wielkopolskie centrum onkologii

Poznań, dnia 02.07.2020
EZ/350/7/2020/435.....

dotyczy: Wykonanie robót budowlanych wraz z umeblowaniem pomieszczeń w ramach zadania: Budynek ambulatoryjny- Rozbudowa Wielkopolskiego Centrum Onkologii w kierunku ul. Strzeleckiej.

Wielkopolskie Centrum Onkologii uprzejmie informuje, iż wpłynęły zapytania do Specyfikacji Istotnych Warunków Zamówienia, na które udzielamy odpowiedzi.

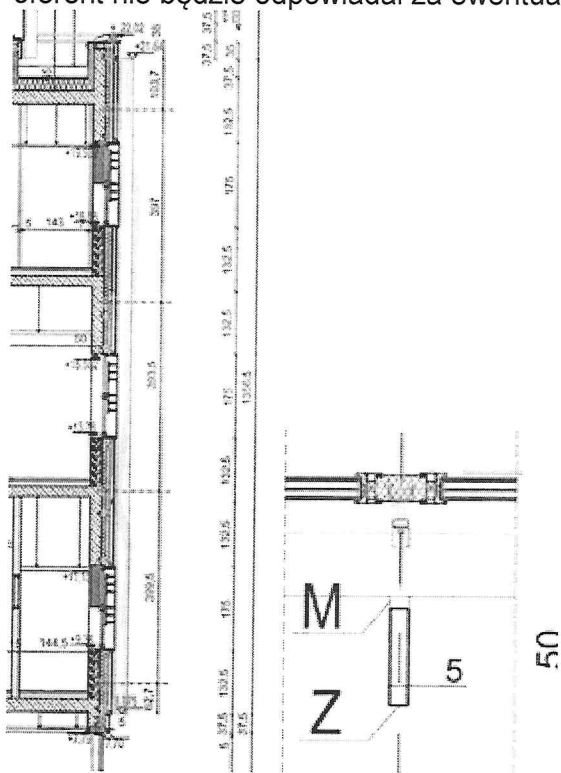
W projekcie architektury TOM III w zestawieniu żaluzji (rys. 12_Zeszyt 313 – żaluzje techniczne Z1-Z4-PD) wskazana jest podkonstrukcja pod żaluzje Z10, Z11, Z12 natomiast rysunek projektu konstrukcji TOM II PW_T2_K_40-0_Ruszt nie uwzględnia podkonstrukcji pod żaluzje Z10, Z11, Z12. Prosimy o uzupełnienie dokumentacji oraz przedmiaru Zamawiającego.

Pytanie jest zadane nieprawidłowo. Po rozpatrzeniu pytania jeśli istnieje potrzeba zadania go ponownie prosimy o poprawne zredagowanie pytania..

Zeszyt 311 Ambulatorium

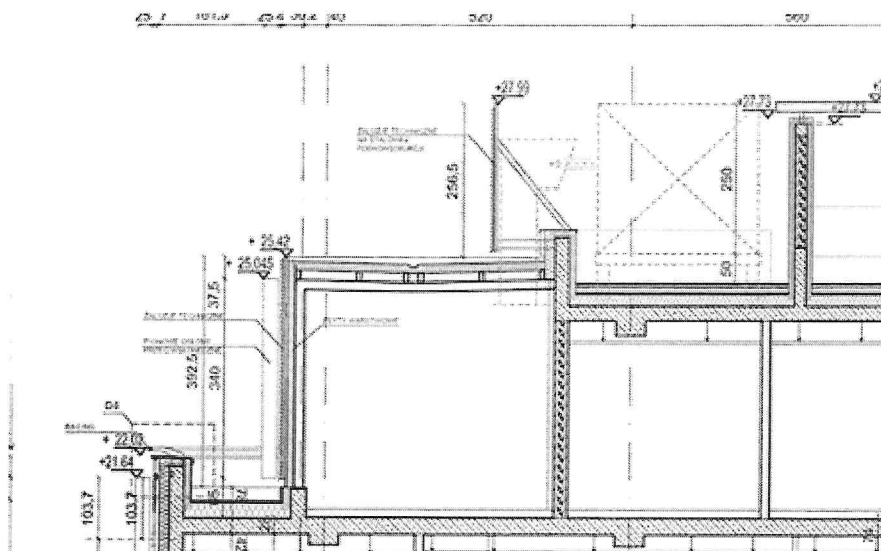
Proszę o ponowną weryfikację możliwości gięcia profili systemu aluminiowego, żaluzji eliptycznych zewnętrznych oraz szkła. Oferent zwraca uwagę na konieczność gięcia profili poza granicami Polski, co wpłynie na znaczne zwiększenie kosztów produkcji i ograniczy możliwość udziału w przetargu wielu dostawców.

Okienne profile aluminiowe, szkło oraz poziome osłony przeciwsłoneczne należy giąć zgodnie z projektem. Wykonawca będzie obowiązany wykonać budynek zgodnie z projektem architektonicznym. Możliwość gięcia wszystkich przewidzianych projektem elementów zweryfikowano i potwierdzono.

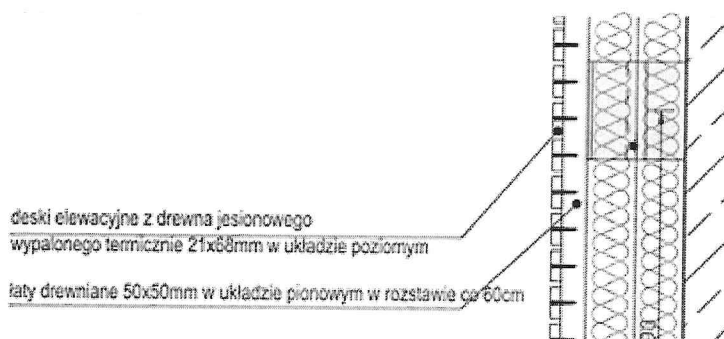
Pokrycie – płyty warstwowe dachowe, np.:

- BALEXTERM-MW-R 100/145 (rdzeń z wełny mineralnej)
- Ruukk1 SPC W 140 (rdzeń 100mm)
- Pruszyński PWD-W 100mm (rdzeń 100mm)
- Rozwiązanie rynny zgodne z przyjętym systemem pokrycia dachu

Ściany, zgodne z systemem pokrycia dachu np.:

- BALEXTERM-MW-W-ST 100 (rdzeń 100mm z wełny mineralnej)
- Ruukk1 SPB W 100 rdzeń 100mm)
- Pruszyński PWS-W 100mm (rdzeń 100mm)

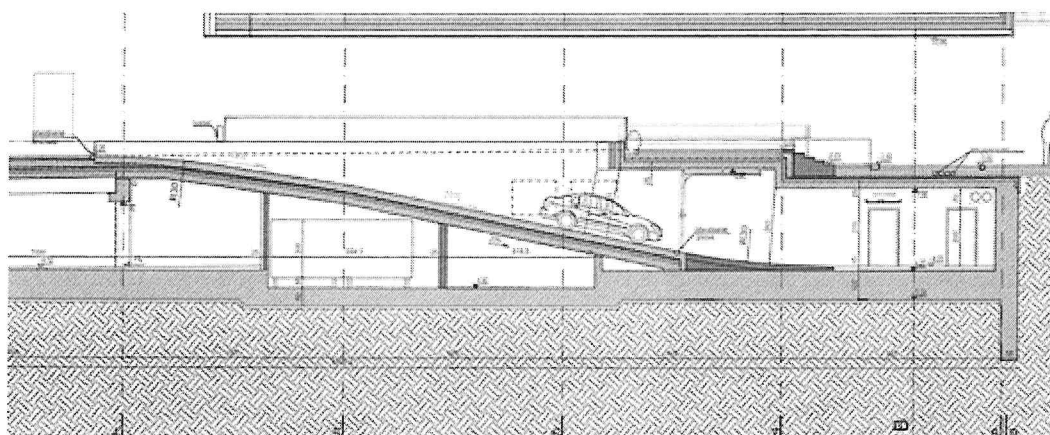
Zeszyt 311 – 17roszę o informację nt. rodzaju wykończenia zjazdu do garażu – przekrój CC. Przedmiar sugeruje okładziny typu 16 – proszę o potwierdzenie.

Widoczną na załączonym do pytania rysunku ścianę boczną wzdłuż zjazdu położoną naprzeciwko elewacji należy wykonać z betonu architektonicznego z wykończeniem jej płaszczyzny wierzchniej płytami granitowymi o gr. 3 cm pochylonymi z spadkiem 1% w stronę zjazdu. Krawędzie płyt fazowane. Płyty należy ułożyć z 2 cm wysunięciem poza lico ściany od strony zjazdu.

Gniazda:

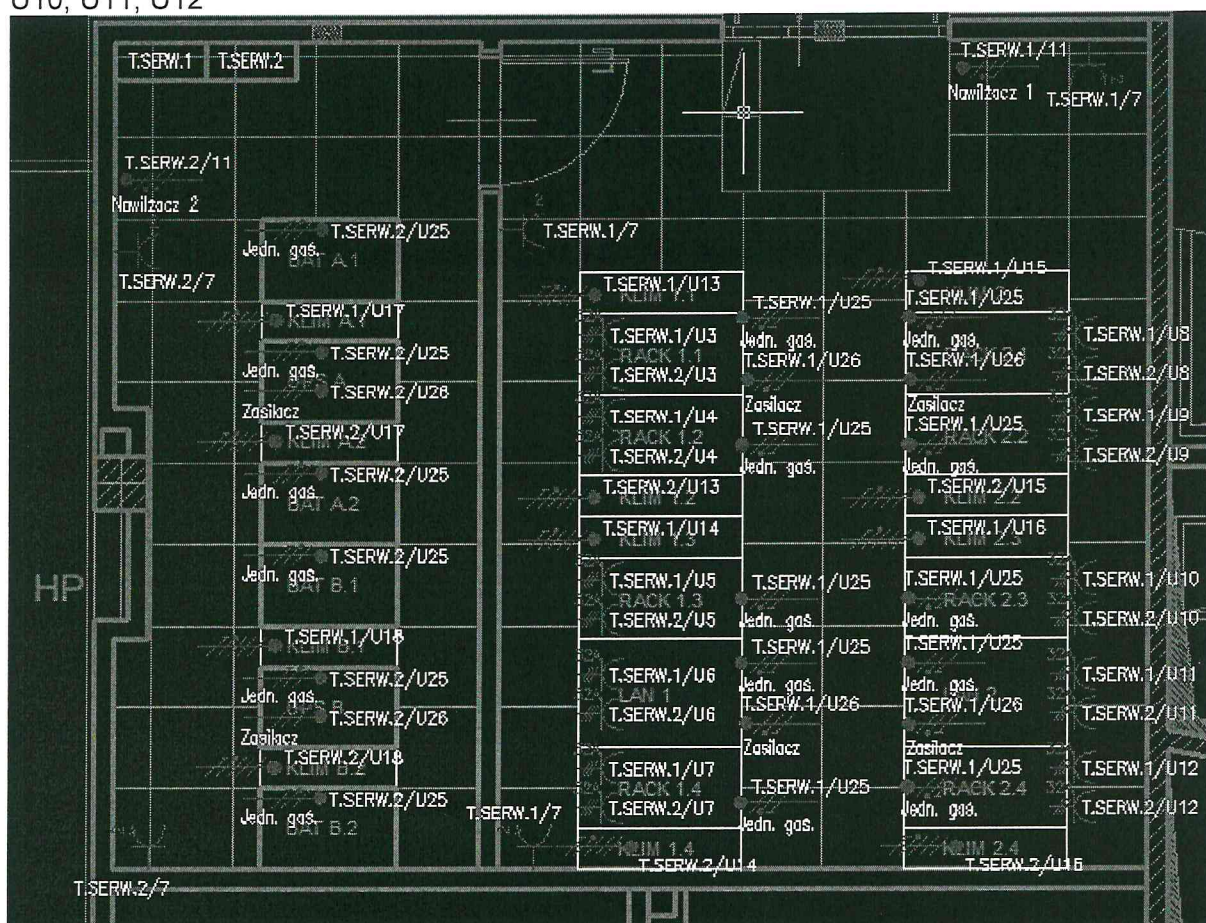
Po analizie dokumentacji, zwracamy uwagę, że w kosztorysie „Tom 3 Zeszyt 371_KS_instalacje elektryczne serwerowni” brakuje lub są nieprawidłowe ilości następujących elementów, które występują w dokumentacji na rysunkach:

- przycisk p.pożarowy PWP UPS.A i B – w ilości 2 sztuki – rysunek nr IE-06,
- Kabel NHXH FE180/E90 3x1,5 na uchwytych do przycisków PWP – w ilości 16 mb – rysunek nr IE-06,

Na podstawie nadesłanych rzutów DWG występuje dokładnie 20 gniazd 32A w kosztorysie ujęte jako komplet 10 podwójnych gniazd 32A dla jednostek U3, U4, U5, U6, U7, U8, U9, U10, U11, U12

W załączeniu skorygowany przedmiar nr 371.
